改善箇所説明図

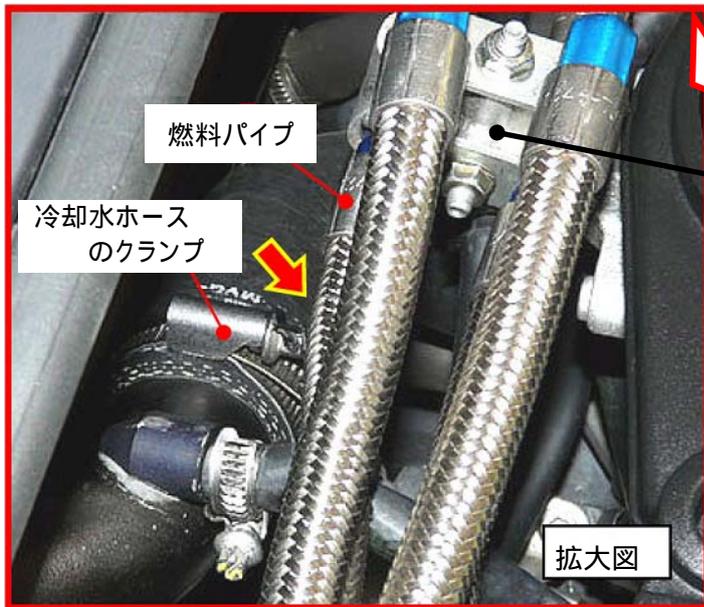
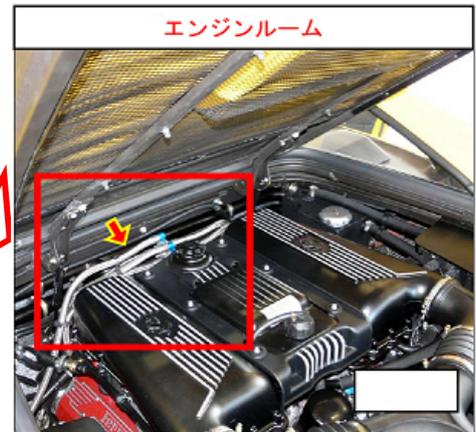
燃料ディバイダブロック

の隙間が不足
(基準不適合発生箇所)

エンジンルーム内において、燃料パイプと冷却水ホースのクランプの隙間が不足しているため、走行中の振動等により燃料パイプが当該クランプに干渉する可能性がある。そのため、燃料パイプが損傷し、最悪の場合、燃料が漏れ、排気管等にかかり、火災に至るおそれがある。

改善の内容：全車両、燃料ディバイダブロックを対策品と交換する。

識別：燃料ディバイダブロックの形状で識別できるため特に行わない。
